FDLB-336-0079

Asunto: REVISION DISEÑOS GEOMETRICOS SECTOR DE ISLANDIA DEL CONTRATO EN REFERENCIA.

ASUNTO: Revisión Diseño Geométrico Islandia

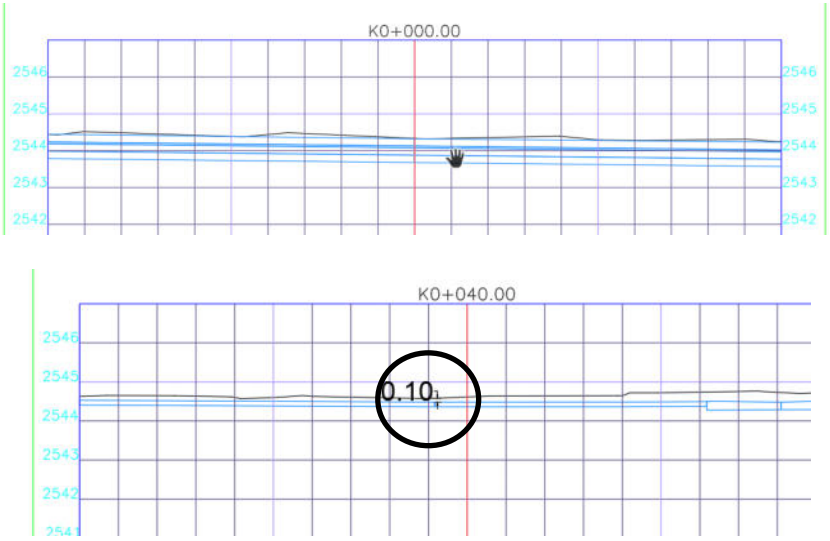
9. Los planos de secciones transversales presentan los cortes de la via cada 5 m entre paramentos, e incluyen las cotas de pavimento en el eje y los borde via asi como las areas y volumenes de corte y relleno.

EJE 6 CL 73BIS S entre K*r 82G* – Kr 83

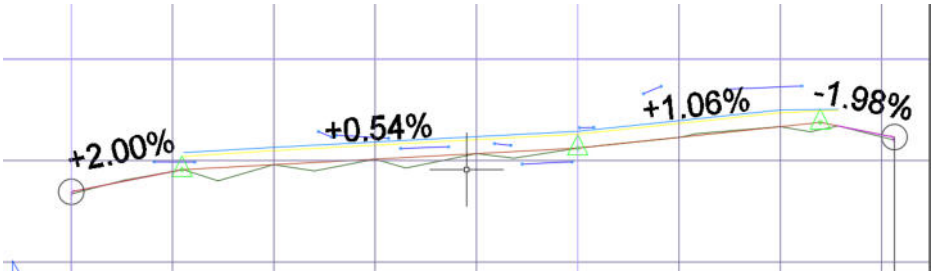
13. Se verifico los empalmes al inicio y final con los otros tramos proyectados, sin embargo el tramo de la Kr 83 no esta priorizado dentro del contrato de obra, teniendo diferencia de 10 cm con relacion a la via existente.

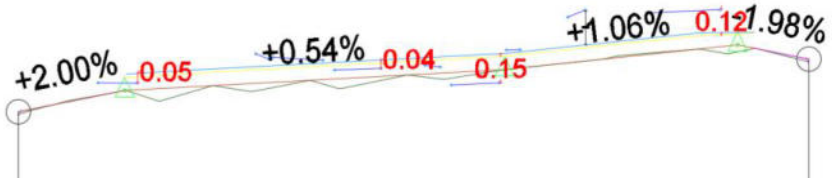
14. Las pendientes longitudinales y transversales cumplen con las mínimas (min 0.30%) especificadas para el adecuado manejo de la escorrentía superficial

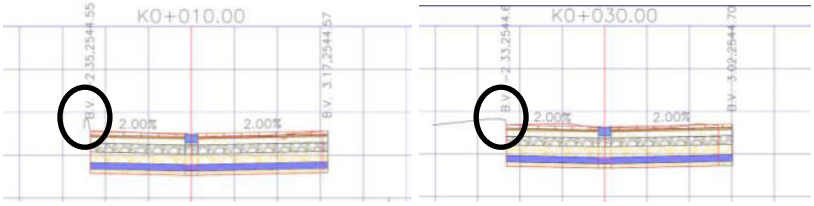
15. Los accesos existentes presentan diferencias variables con relación al nivel de diseño entre 15 y 5 cm, teniendo algunos puntos por debajo del nivel de diseño que deben ser validos por el diseño de espacio público.

EJE 3 KR 82G entre Calle 71ª S – Calle 73 S

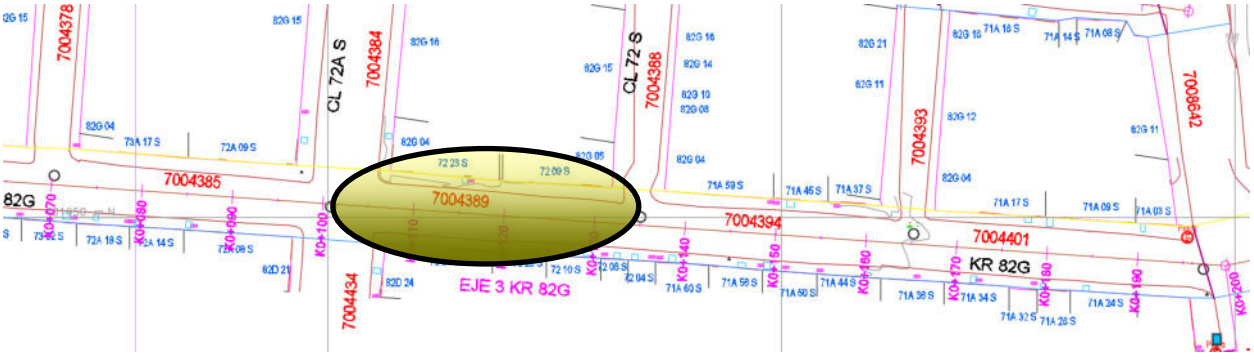
18. La Kr 82G del Sector se Santa Lucia de acuerdo con la plancha de la Secretaria de Planeación B25/4-2, corresponde a una vía peatonal V9 con una sección total de 8.0 m, y que cuenta actualmente con acceso vehicular restringido.

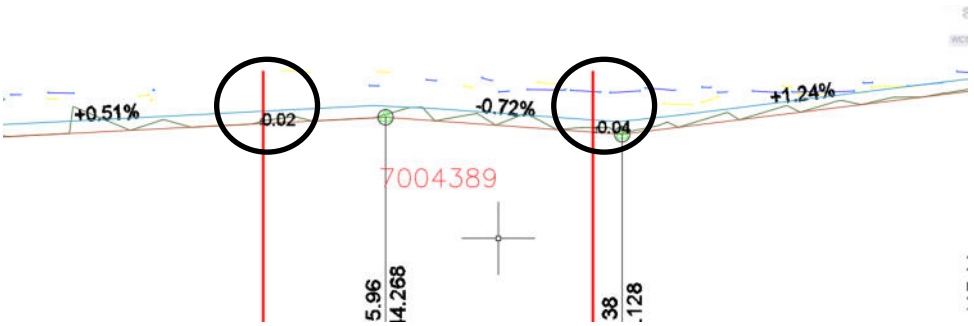
20. No se indican los límites de intervención contra los tramos que esta fuera del alcance del contrato de construcción.

21. Así mismo se pudo verificar que se presentan pequeñas diferencias del nivel del diseño en los empalmes con el nivel existente en el tramo intermedio no priorizado en el contrato de obra.

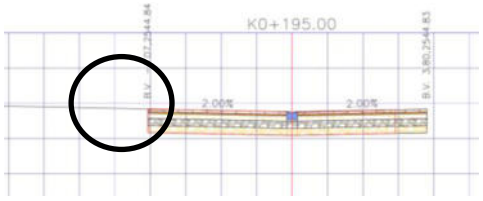
23. Las pendientes longitudinales y transversales cumplen con las mínimas (min 0.30%) especificadas para el adecuado manejo de la escorrentía superficial

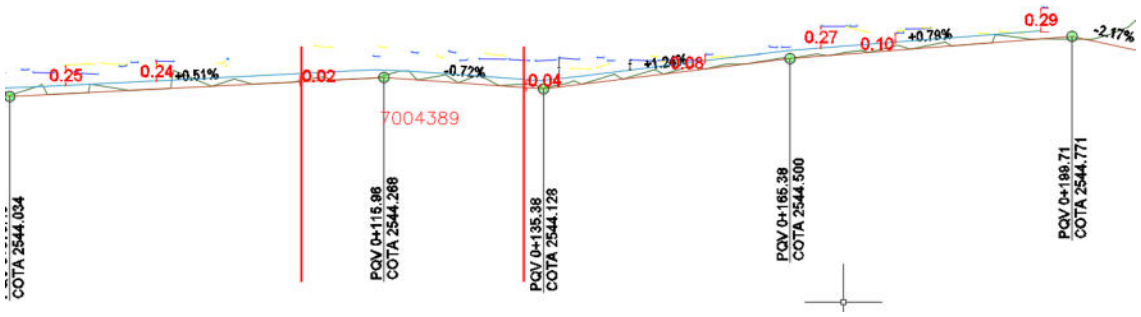
24. Se verifico el adecuado empalme con Calle 73 S al final del tramo, sin embargo este de debe verificar teniendo en cuenta las obras adelantadas recientemente por el urbanizador sobre este corredor .

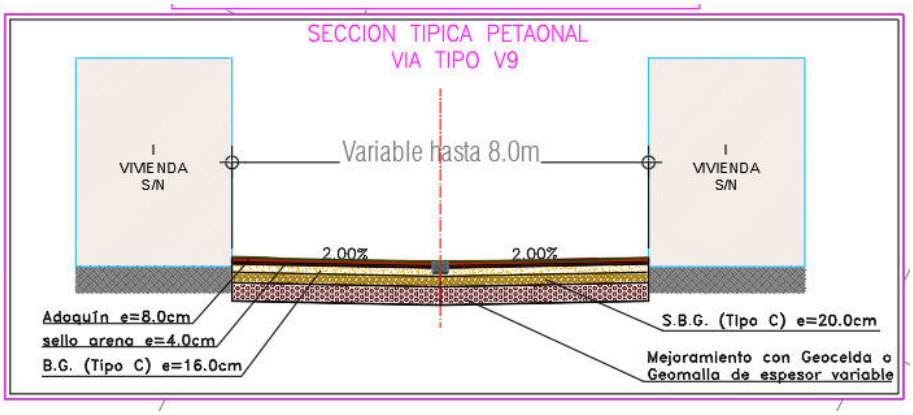
25. Los accesos existentes presentan diferencias variables con relación al nivel de diseño entre 5 y 30 cm, que deben ser validos por el diseño de espacio público.
